改善箇所説明図

改善の内容

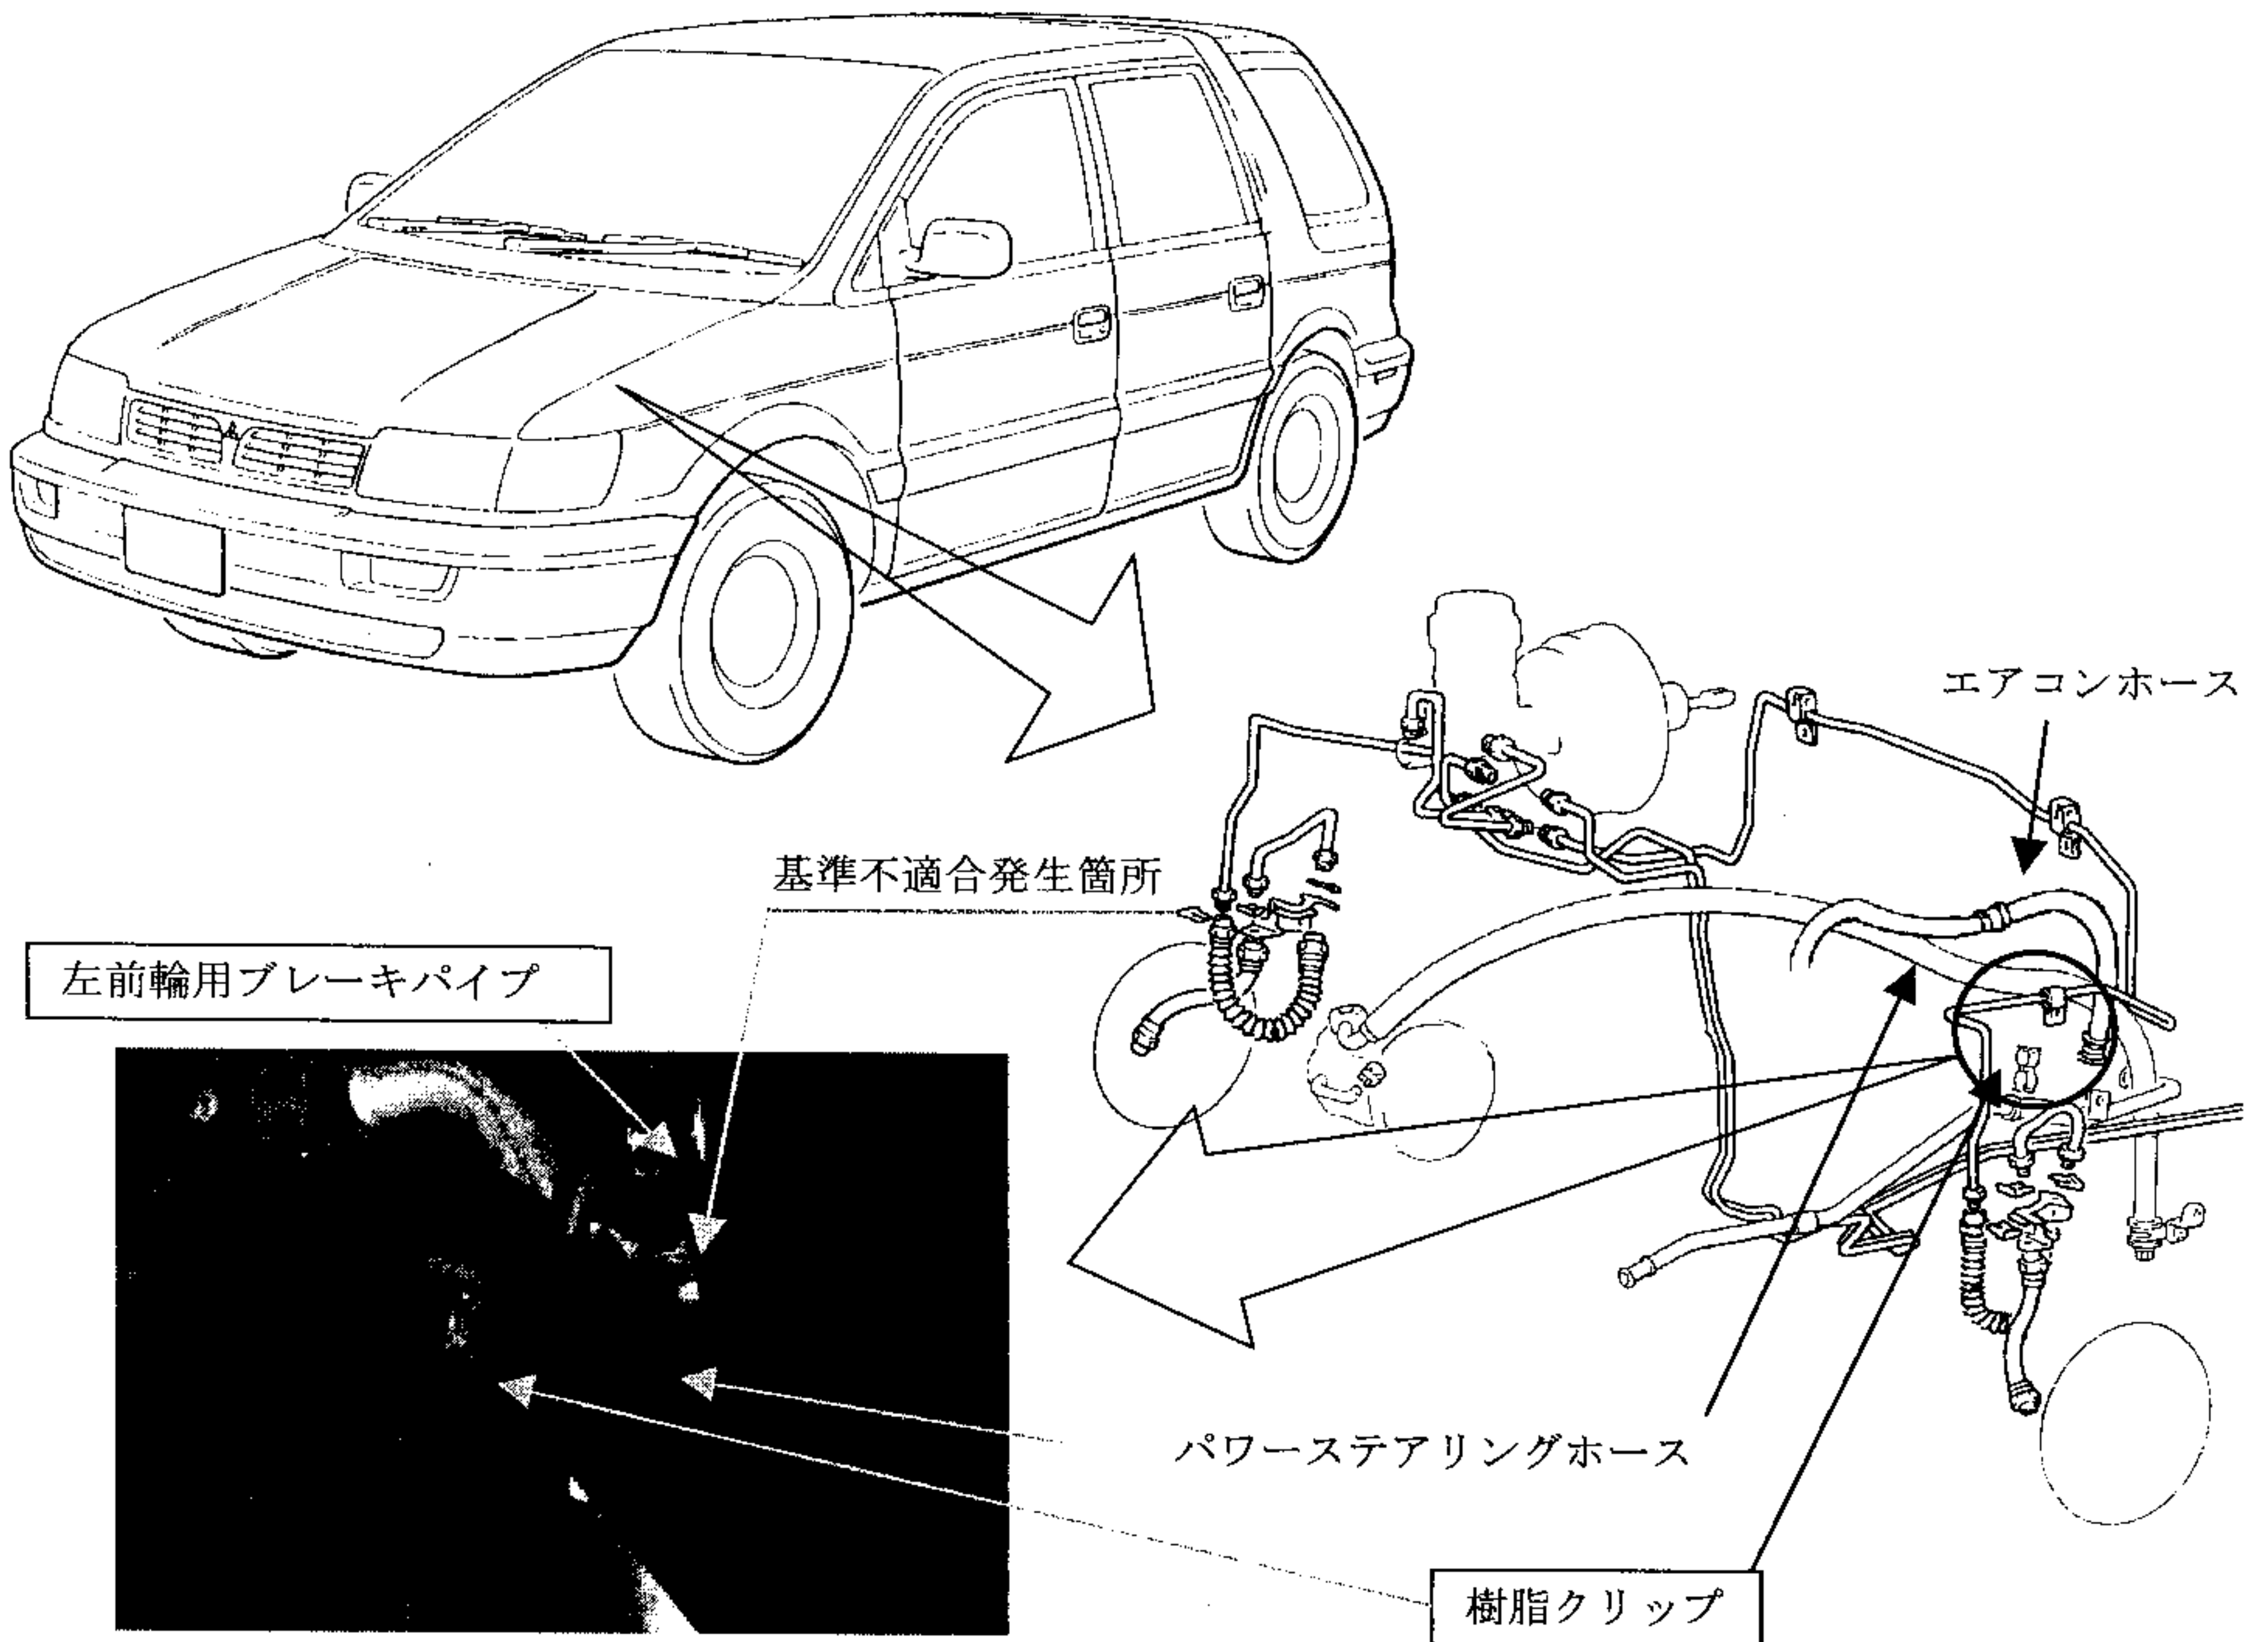
左前輪用ブレーキパイプとパワーステアリングホース固定用樹脂クリップとの隙間設定が不適切なため、組付け時のばらつきにより隙間が小さい場合、走行中の振動等でブレーキパイプと当該樹脂クリップが干渉することがある。そのため、そのままの状態で使用を続けると、最悪の場合、ブレーキパイプが損傷し、ブレーキ液が漏れ、制動力が低下するおそれがある。

・エアコン装着車の場合

全車両、左前輪用ブレーキパイプを点検し、損傷のないものは樹脂クリップを取外し、パワーステアリングホースをエアコンホースに樹脂バンドで固定して隙間を確保する。

損傷しているものは、ブレーキパイプを対策品と交換する。なお、対策品の供給が不足する場合は、当面の暫定措置として、ブレーキパイプを補修の上、樹脂クリップを取外し、パワーステアリングホースをエアコンホースに樹脂バンドで固定して隙間を確保し、後日対策品と交換する。

・エアコン非装着車の場合

全車両、ブレーキパイプを対策品と交換する。

識別：左側フードヒンジの上側取付けボルト頭部に白色または黄色のペイントを塗布する。
